リサイクル燃料備蓄センター原子力事業者防災業務計画 新旧比較表

現計画	変更案	備考
<p>リサイクル燃料備蓄センター 原子力事業者防災業務計画</p> <p>令和5年3月</p> <p>リサイクル燃料貯蔵株式会社</p>	<p>別紙</p> <p>リサイクル燃料備蓄センター 原子力事業者防災業務計画</p> <p>令和6年 月</p> <p>リサイクル燃料貯蔵株式会社</p>

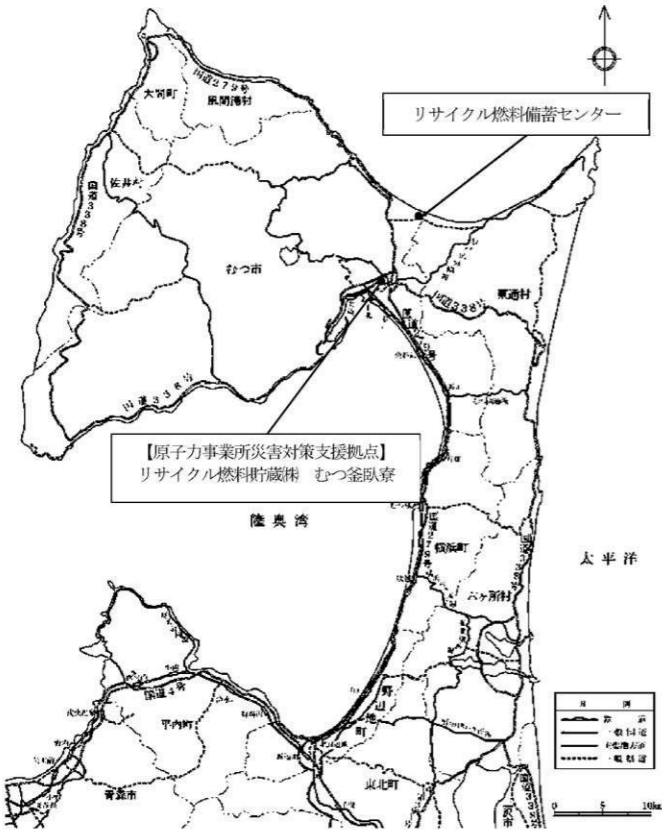
現計画	変更案	備考
<p>別図2-7 備蓄センター敷地境界付近の放射線測定設備等</p>  <p>別図2-7 備蓄センター敷地境界付近の放射線測定設備等</p> <p>Monitoring Post (MP-A)</p> <p>Monitoring Post (MP-B)</p> <p>Use Fuel Storage Building</p> <p>Site Boundary</p> <p>Legend:          ○ Monitoring Post          ▨ Surrounding Monitoring Area Boundary          - - - Site Boundary</p> <p>- 7 -</p>	<p>別図2-7 備蓄センター敷地境界付近の放射線測定設備等</p>  <p>別図2-7 備蓄センター敷地境界付近の放射線測定設備等</p> <p>Monitoring Post (MP-A)</p> <p>Use Fuel Storage Building</p> <p>Site Boundary</p> <p>Legend:          ○ Monitoring Post          ▨ Surrounding Monitoring Area Boundary          - - - Site Boundary</p> <p>- 7 -</p>	<p>予備緊急時対策所等設置に伴う変更</p>
